Referencia: Contrato No. 742 de 2025 que tiene por objeto "CONTRATAR LA ELABORACIÓN DE ESTUDIOS Y DISEÑOS Y CONSTRUCCIÓN DE OBRAS PARA EL CONTROL DE EROSIÓN Y PASO VEHICULAR EN LA RIVERA DEL LA QUEBRADA SAN JORGE EN LA INTERSECCIÓN DE LA AVENIDA KENNEDY EN EL MUNICIPIO DE GIRARDOT CUNDINAMARCA"

Asunto: Solicitud Aprobación Acta Modificatoria No. 1.

ACTA MODIFICATORIA N°1 DE MAYORES Y MENORES CANTIDADES DE OBRA E ITEMS NO PREVISTOS

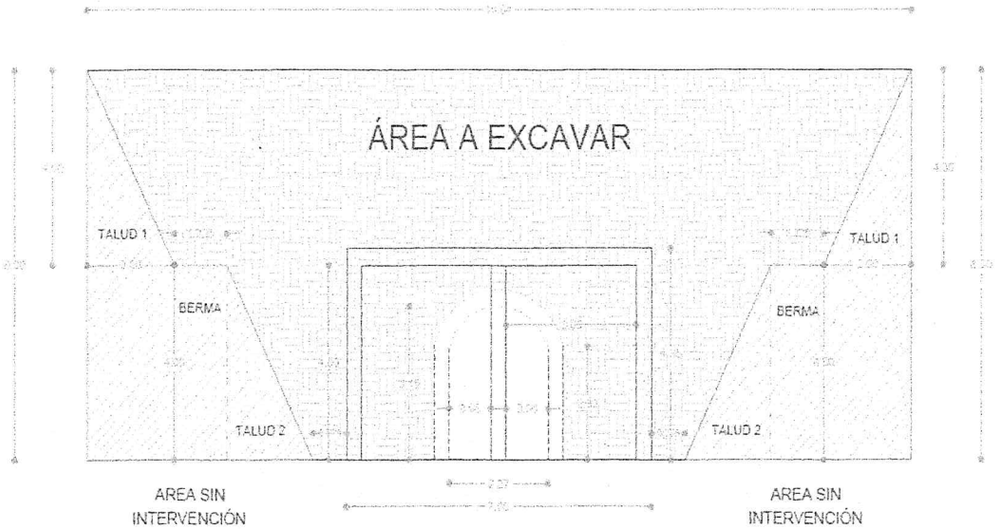
DESCRIPCION	Dimensiones			No. Elementos	Total
	Ancho	Largo	alto		
EXCAVACION TERRAZAS 1	19.04	27.02	4.00	1.00	2057.84
	AREA				
AREA SIN EXCAVAR	4.00	27.02		2.00	-216.16
EXCAVACION TERRAZA 2	5.00	27.02	3.30	2.00	891.66
EXCAVACION SOBRE RELLENO BOXCULVERT EXISTENTE	7.05	27.02	3.30	1.00	628.62
EXCAVACION ALETAS SOBRE EL LOTE MARGEN DERECHA SENTIDO HOME CENTER A UNICENTRO	13.00	8.00	5.00	1.00	520.00
EXCAVACION ALETAS SOBRE EL LOTE MARGEN IZQUIERDO SENTIDO HOME CENTER A UNICENTRO	5.00	8.00	5.00	1.00	200.00
EXCAVACION TUBERIA 12" PARA INSTALACION VALVULA	4.30	4.50	1.00	1.00	19.35

EXCAVACIONES LECHO DE LA QUEBRADA (BAJO AGUA)					
EXCAVACION CON MANEJO DE AGUA, AGUAS ABAJO (TRAMO 1)	2.50	90.00	1.30	1.00	292.50
SOBRE ANCHO EXCAVACION CON MANEJO DE AGUA, AGUAS ABAJO (TRAMO1) (ESCOMBRO)	1.00	35.00	2.00	1.00	70.00
RETIRO DERRUMBE EXISTENTE AGUAS ABAJO MARGEN DERECHA	9.50	21.00	1.25	1.00	249.38
EXCAVACION CON MANEJO DE AGUA, AGUAS ABAJO (TRAMO 1 AMPLIACIÓN)	1.00	40.00	1.30	1.00	52.00
EXCAVACION TUBERIA 12" PARA VALVULA	1.10	6.50	1.00	1.00	7.15
RETIRO DERRUMBE EXISTENTE AGUAS ABAJO MARGEN IZQUIERDA DESPUES DEL ESCOMBRO	9.70	24.00	1.20	1.00	279.36
DESCUENTO VOLUMEN BOX EXISTENTE					
BOX CULVERT EXISTENTE	2.97	27.02	4.00	1.00	-321.00
MATERIAL PROVENIENTE EXCAVACION MARGEN DERECHA RIO ARRIBA	4.20	10.00	4.80		201.60
			Sub total		4,932.30
DESCRIPCION:			**TOTAL**		**4,932.30**

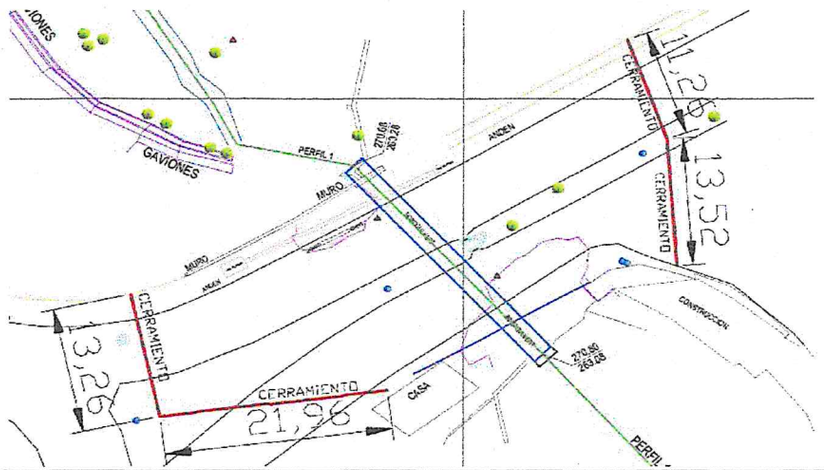
NP1. CERCA EN TEJA DE ZINC H=1.80 M: Debido a que en el presupuesto oficial del proyecto no se contempla un cerramiento perimetral de la obra, durante el inicio de ejecución se instaló un cerramiento provisional en lona verde, el cual ha sido insuficiente, debido a que éste se ha visto afectado por rupturas por parte de los transeúntes que ingresan al área de la obra sin autorización poniendo en riesgo su integridad. Con base en lo anterior es necesario la instalación de un cerramiento en teja de zinc que garantice el cierre y delimitación del área del proyecto, garantizando su durabilidad y funcionabilidad.

DESCRIPCION	**Dimensiones**			**No. Elementos**	**Total**
	Ancho	**Largo**	**alto**		
Cerramiento teja de zinc		60.00			60.00
				Sub total	60.00
				TOTAL	**60.00**

Descripción item	Manejo de aguas proveniente del flujo de la quebrada	**UNID.**	DIA	**UBICACIÓN**	**MUNICIPIO DE GIRARDOT**

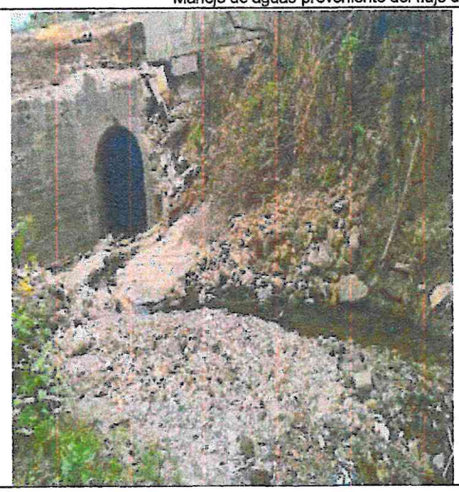
NP3. MANEJO DE AGUAS PROVENIENTE DEL FLUJO DE LA QUEBRADA: Se requiere la inclusión de este ítem debido a las características del proyecto, la cual obedece a una obra hidráulica, por lo que se debe desviar el cauce o escorrentía habitual de la quebrada existente, teniendo en cuenta que ésta presenta un flujo constante, generando una dificultad en el desarrollo de las actividades de excavaciones e implantación de cimentación de la estructura.

DESCRIPCION	**Dimensiones**			**Dias**	**Total**
	Ancho	**Largo**	**alto**		
Manejo de aguas				90.00	90.00
			Sub total		90.00
			TOTAL		**90.00**

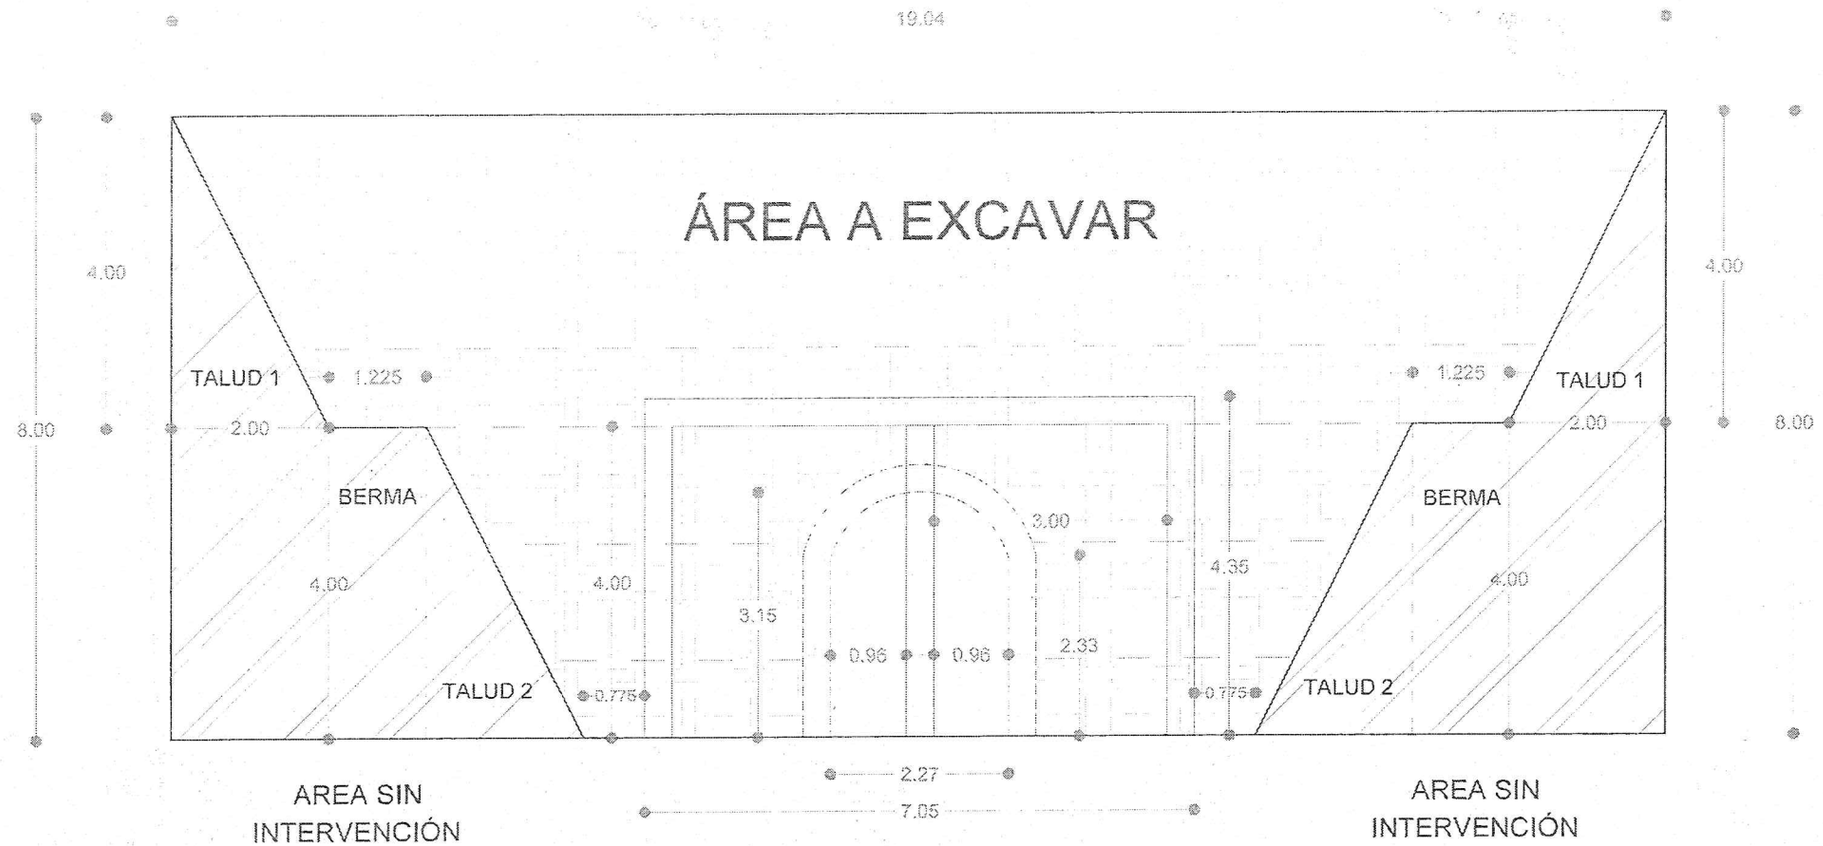
- Áreas de taludes y bermas
- Áreas de excavación
- Proyección de Box Coulvert existente
- Proyección de nuevo Box Coulvert
